Mission régionale d'autorité environnementale
OCCITANIE

Avis sur la création d'une centrale photovoltaïque au sol sur la commune de Saint Polycarpe (Aude)

N°Saisine : 17 765 /A P
Avis émis le 02/07/2026

Figure 3 : évolution du plan de masse du projet entre la « variante 3 » et la variante actuelle (extrait de la page 41 de l'étude d'impact).

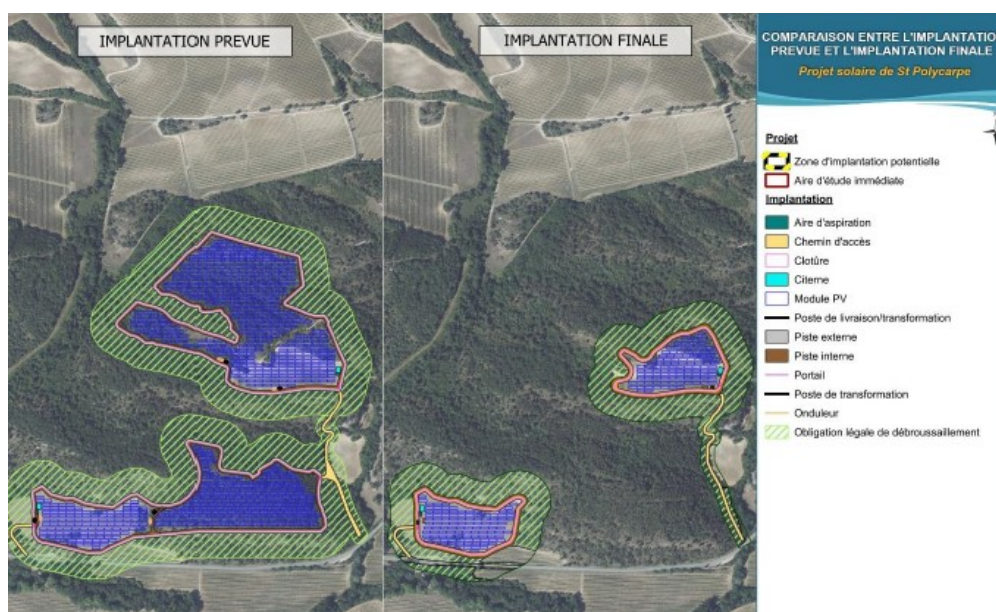
La MRAe relève que la présente étude d'impact concerne une nouvelle demande de permis de construire, qui fait suite aux échanges entre le porteur de projet et la direction départementale des territoires et de la mer (DDTM) de l'Aude, notamment sur les enjeux liés à la biodiversité.

Ces échanges ont conduit à une réduction notable de l'emprise du projet, passant de 12,26 ha de surfaces clôturées à 3,3 ha pour le projet actuel (voir figure 3).

La MRAe note que ce projet reste impactant pour un secteur au sein duquel sont identifiés des enjeux faunistiques et floristiques notables.
